VYSVĚTLENÍ ZADÁVACÍ DOKUMENTACE Č. 4

Název veřejné zakázky:	Centrální depozitář, expozice a centrum regionální výuky
Druh zadávacího řízení:	podlimitní otevřené řízení
Druh veřejné zakázky:	stavební práce
Adresa profilu zadavatele:	https://zakazky.krajbezkorupce.cz/profile_display_88.html
Identifikace projektu:	„Centrální depozitář, expozice a centrum regionální výuky“, reg. číslo: CZ.06.3.33/0.0/0.0/17_099/0007909

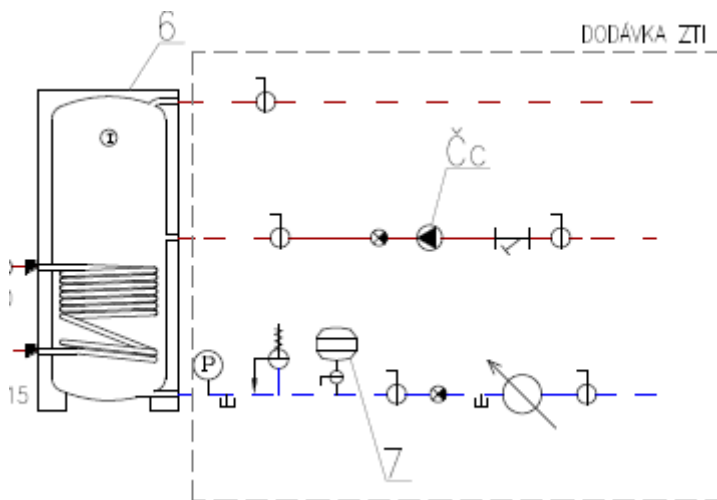
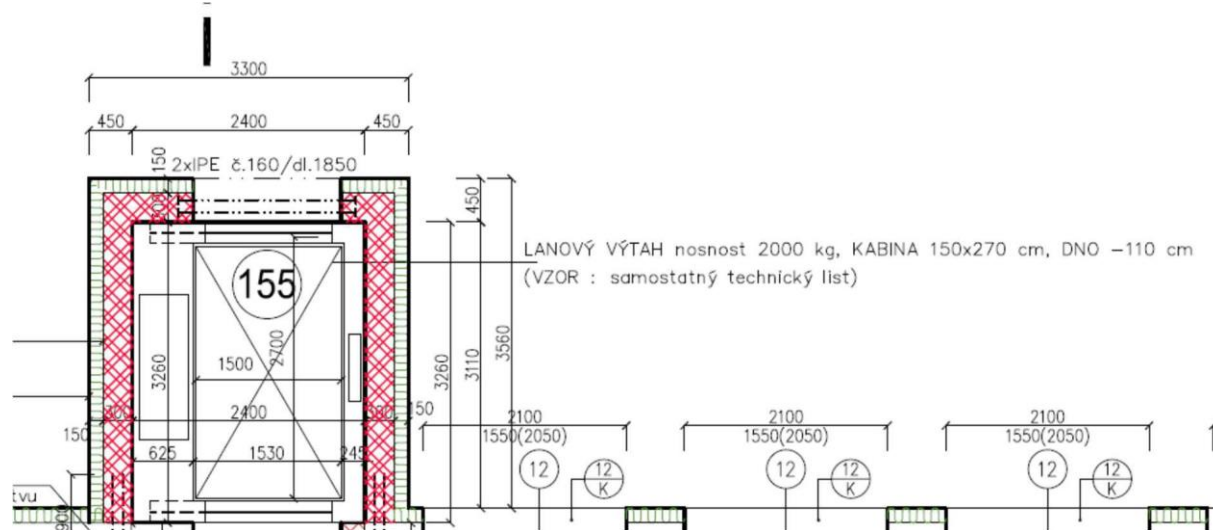
Dotaz 1: ZTI

V PD ani ve výkazu výměr není řešeno dipojení na ohříváč dodávaný ÚT.

V PD i ve výkazu výměr chybí cirkulační čerpadlo, expanzní nádoba a armatury (kulové kohouty, filtr, zpětné klapky, pojistný ventil, manometr...vč. parametrů a velikostí pro ocenění.

Žádáme o doplnění.

V ÚT - schéma kotelny - je popsáno, že je to dodávkou ZTI.

7 EXPANZNI TLAKOVÁ NÁDOBA PRO PÍTNOU VODU – DODÁVKA ZTI

Čc ELEKTRONICKÉ OBĚHOVÉ ČERPADLO, 230V, VHODNÉ PRO STYK S PÍTNOU VODOU, DODÁVKA ZTI

Schéma zapojení je doplněno jako příloha č. 2 tohoto Vysvětlení, položky byly doplněny do Položkového rozpočtu, který je přílohou č. 3 tohoto vysvětlení.

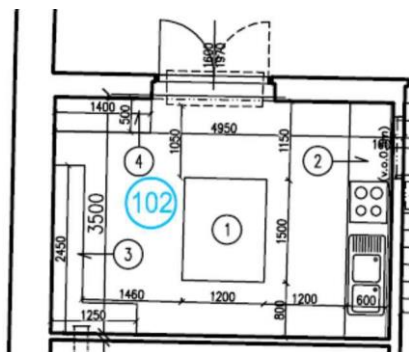
- V soupisu prací 09 2120-08 Vnitřní vybavení je pracovní stůl nerez, specifikace viz PD. Ve složce SO-01 – interiérové vybavení jsme žádnou specifikaci nenašli. Žádáme o doplnění.

Jedná se o vnitřní vybavení, které není součástí předmětu této zakázky.

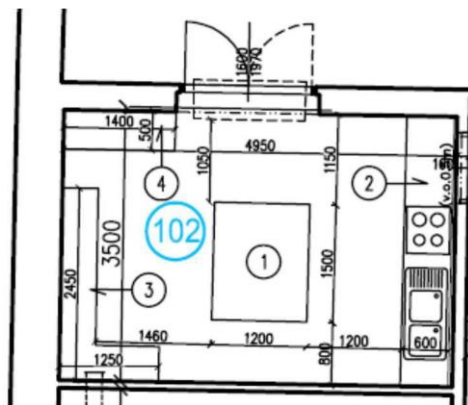
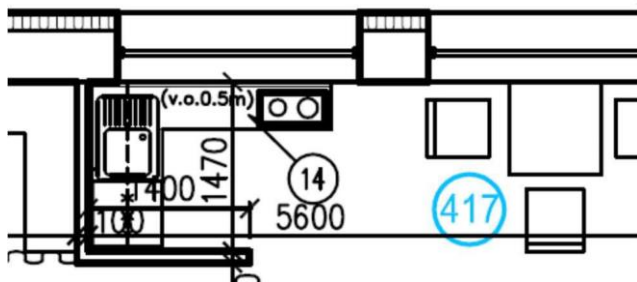
- Ve Výpisu výrobků interiérového vybavení i půdorysu m.č.131 je kuchyňský koutek ozn.10. V soupisu prací není vykázán. Pokud má být součástí, žádáme o doplnění do soupisu prací.

Bylo doplněno do Položkového rozpočtu, který je přílohou č. 3 tohoto vysvětlení.
